変更記載事項

令和1年10月11日

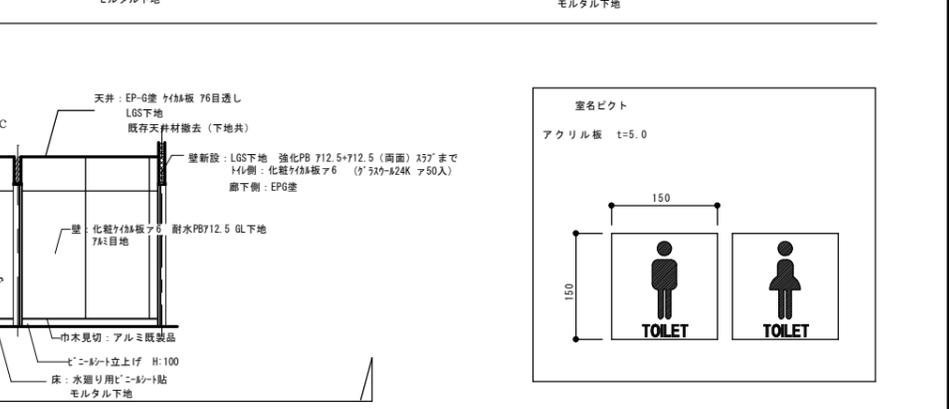
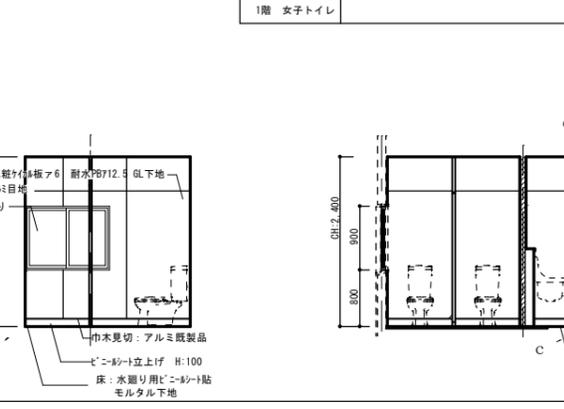
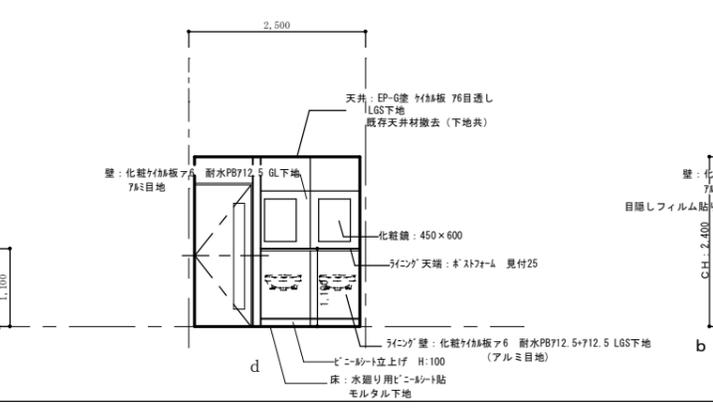
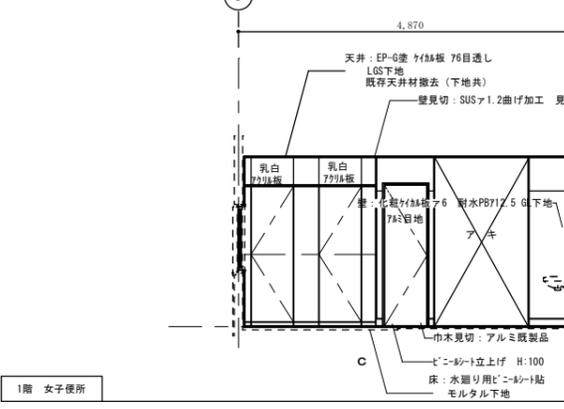
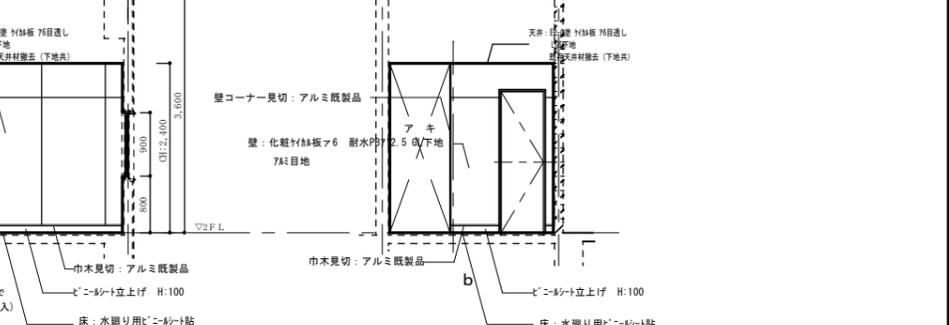
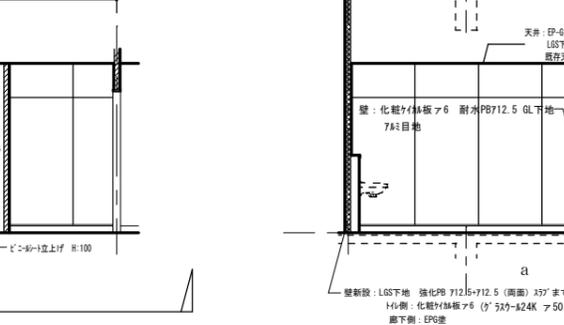
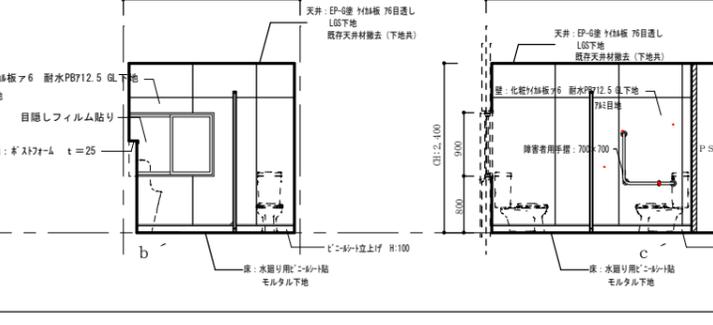
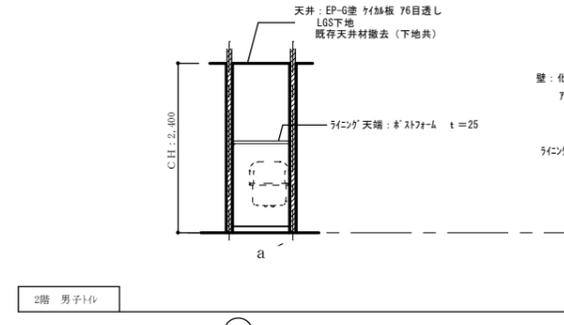
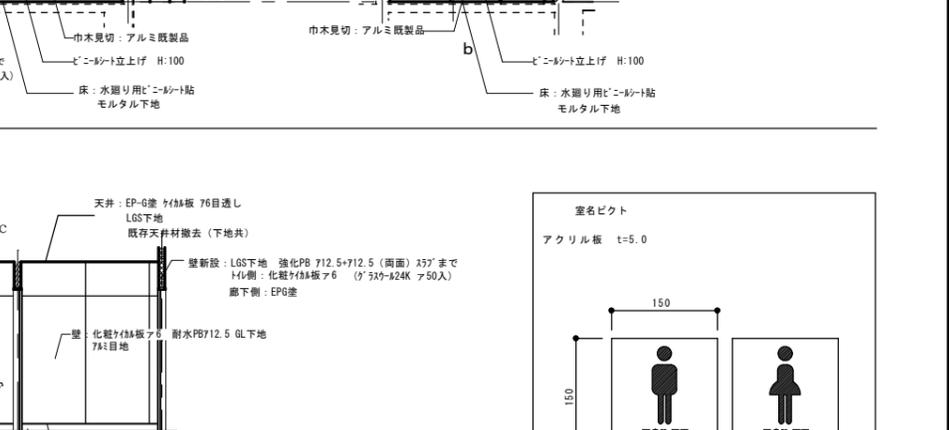
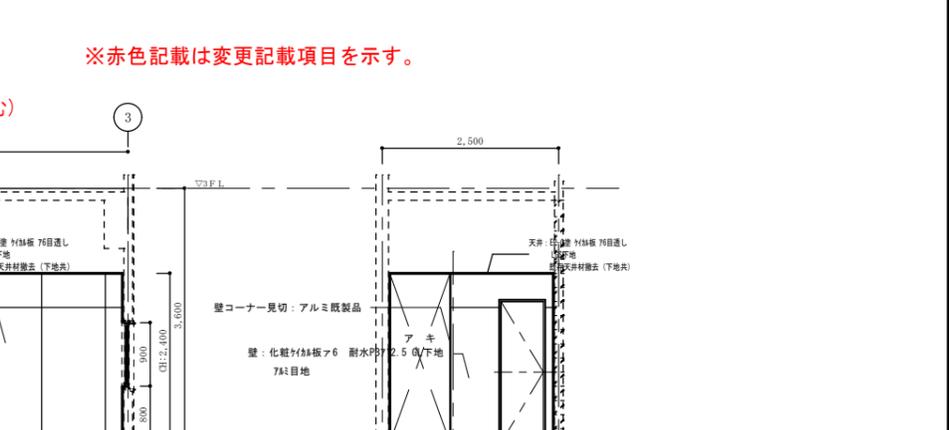
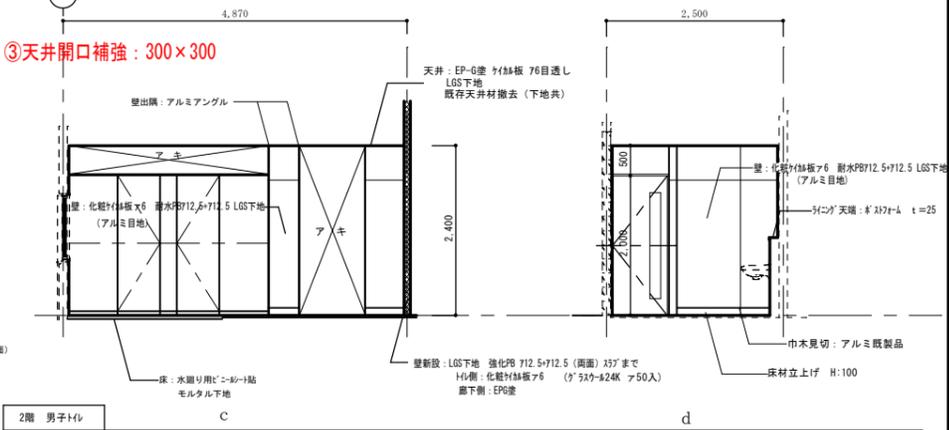
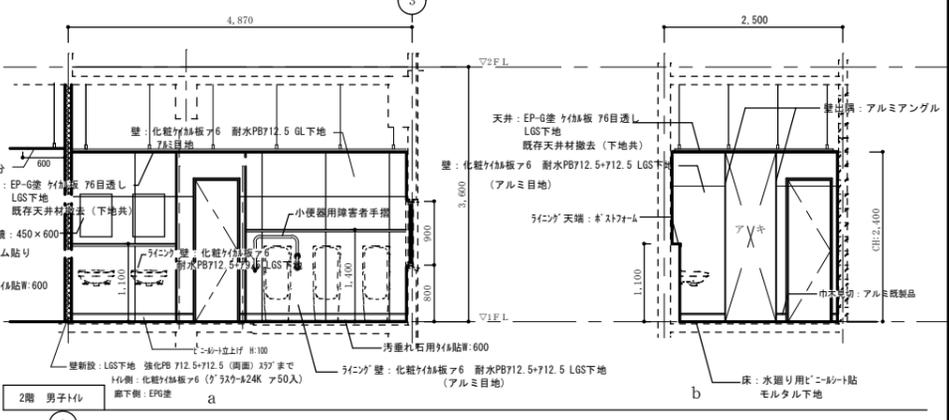
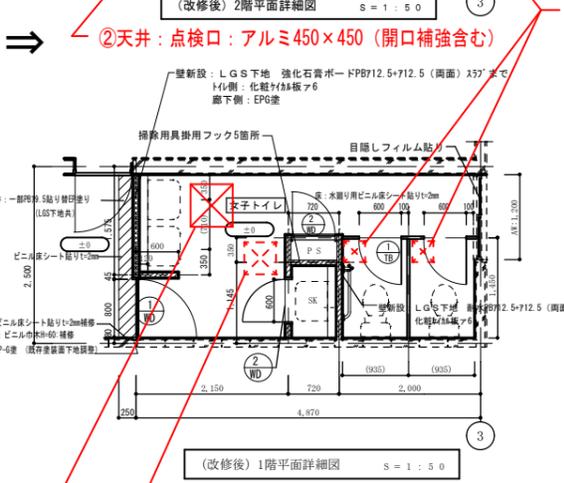
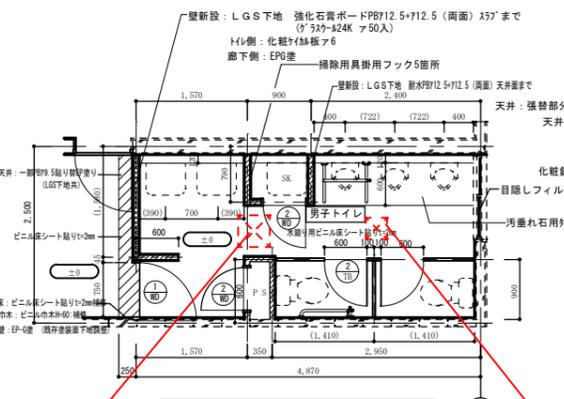
No	図面番号	変更前	変更後
1	A-2		床点検口(ステンレス:600×600):1箇所追記
2	A-2		天井点検口(アルミ:450×450):2箇所追記 (開口補強含む)
3	A-2		天井開口補強(300×300): 3箇所追記

②天井：点検口：アルミ450×450 (開口補強含む)
 ③天井開口補強：300×300
 ①床：点検口：ステンレス 600×600
 ②天井：点検口：アルミ 450×450 (開口補強含む)
